SAS AGRI BIO ENERGIE
Le Petit Bois Rougé
POUANCE
49420 OMBREE D'ANJOU

**Projet d'unité de méthanisation sur la
commune d'OMBREE D'ANJOU 49**

**REPONSE A L'AVIS DE LA MISSION
REGIONALE D'AUTORITE
ENVIRONNEMENTALE DE S PAYS DE
LA LOIRE - n° PDL-2023-7102**

Schéma 4 : Champ de l'étude et filière de traitement de référence pour les déjections animales

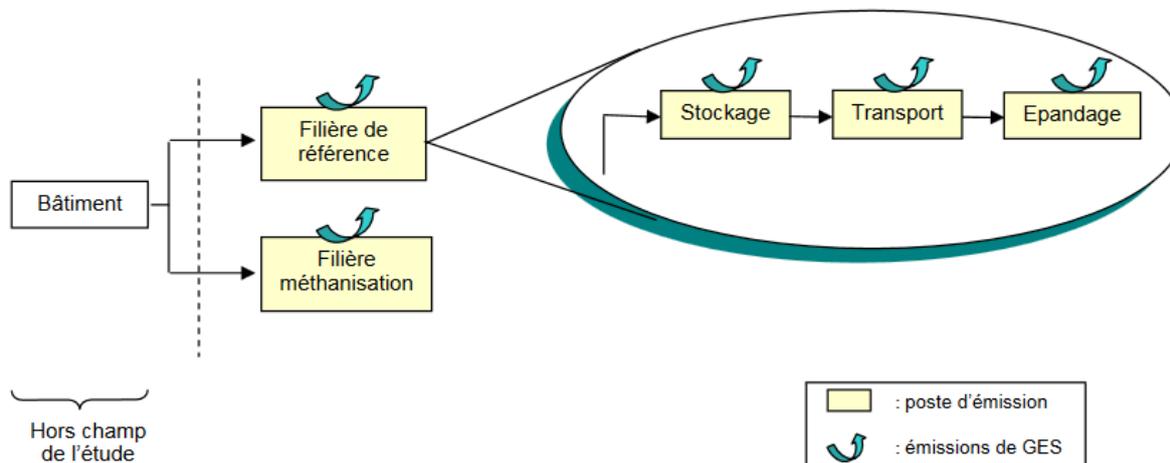
La MRAe recommande de :

- compléter l'état initial du site avec une étude olfactive et des inventaires faune et flore adaptés ;
- présenter le bilan des émissions de gaz à effet de serre actuelles des exploitations agricoles mobilisées par le projet.

La situation initiale des émissions de gaz à effet de serre est ainsi bien prise en compte par DIGES 2.

Ceci est décrit dans le guide méthodologique de DIGES 2 dont un extrait est présenté ci-dessous :
(DIGES 2 : Application pour le calcul du bilan des émissions de gaz à effet de serre des installations de digestion anaérobie, version 2.0. Guide méthodologique - Thierry Bioteau, P. Dabert – 2020 - <https://hal.inrae.fr/hal-02593780>)

Figure 1 : Localisation du parcellaire du plan d'épandage de secours

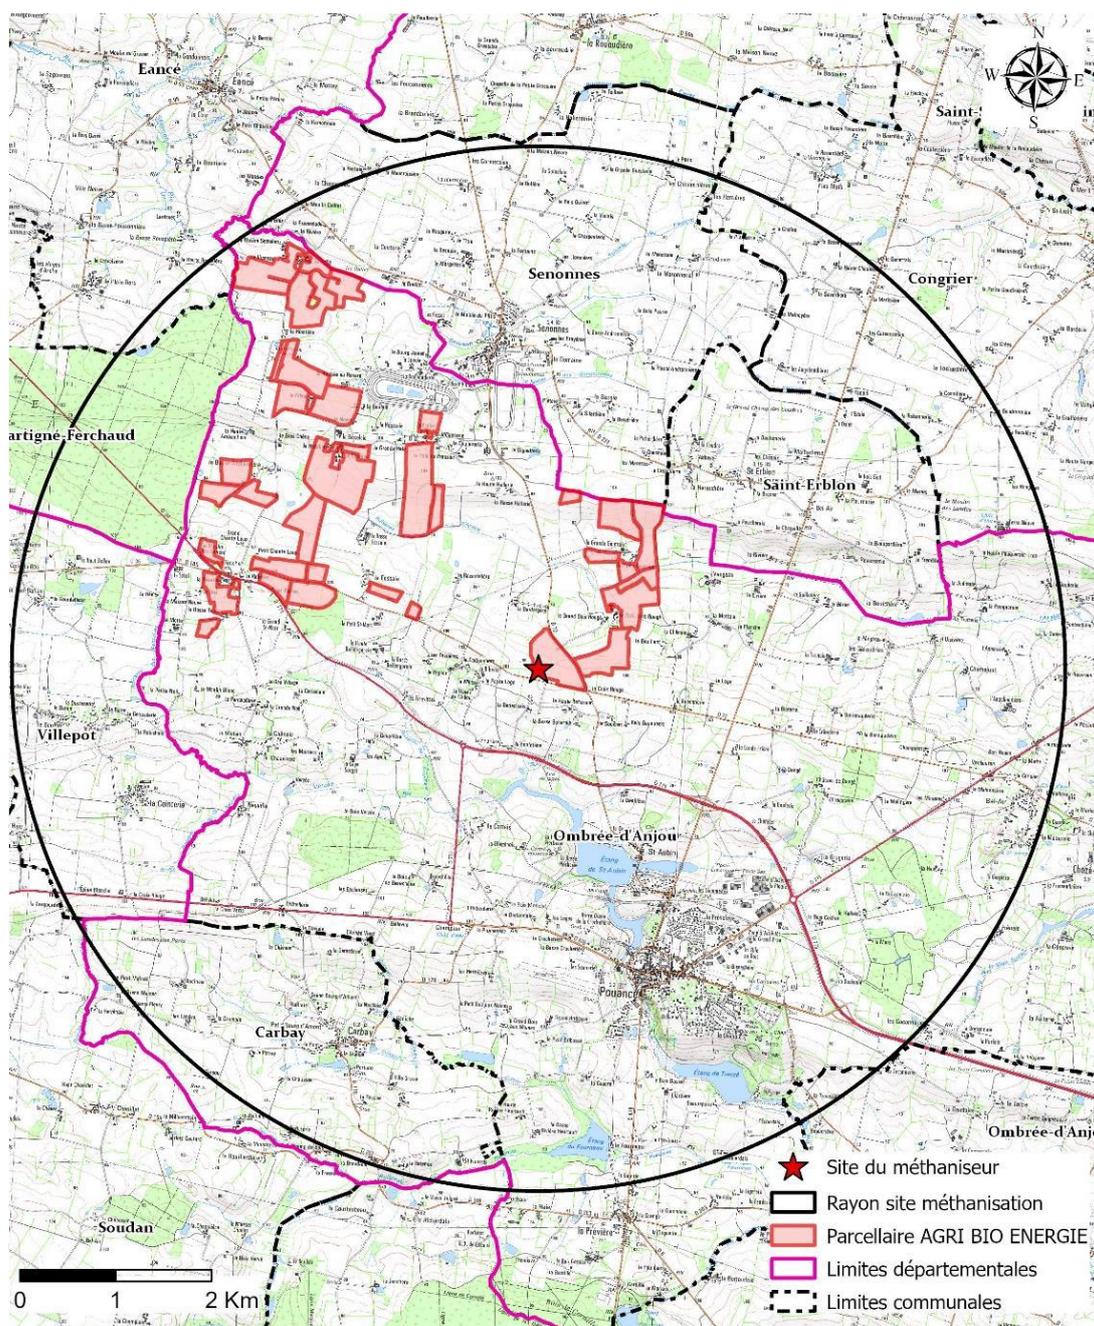
La MRAE recommande de rédiger un résumé non technique intégrant davantage le plan d'épandage de secours afin de permettre au public d'avoir une vision d'ensemble du projet et de ses impacts.

« En cas de non-conformité du digestat vis-à-vis du cahier des charges CdC Dig, un plan d'épandage de secours a été prévu (SAU de 351.34 ha donc 305 ha épandable).

Ce plan d'épandage permettra d'épandre jusqu'à 46 jours de production de digestats brut (1 lot soit 6126 m³ de digestat brut).

Quatre exploitations adhérentes au projet mettent leurs terres à disposition de ce plan d'épandage. Ce plan d'épandage est intégralement localisé sur la commune d'OMBREE D'ANJOU. Son parcellaire se situe à moins de 5,5 km environ du site de méthanisation. Aucun épandage ne sera réalisé en périmètre de protection rapprochée de captages. Les apports de digestat s'effectueront en respect de la réglementation actuelle avec des apports ajustés en fonction des besoins des cultures sans sur-fertilisation. »
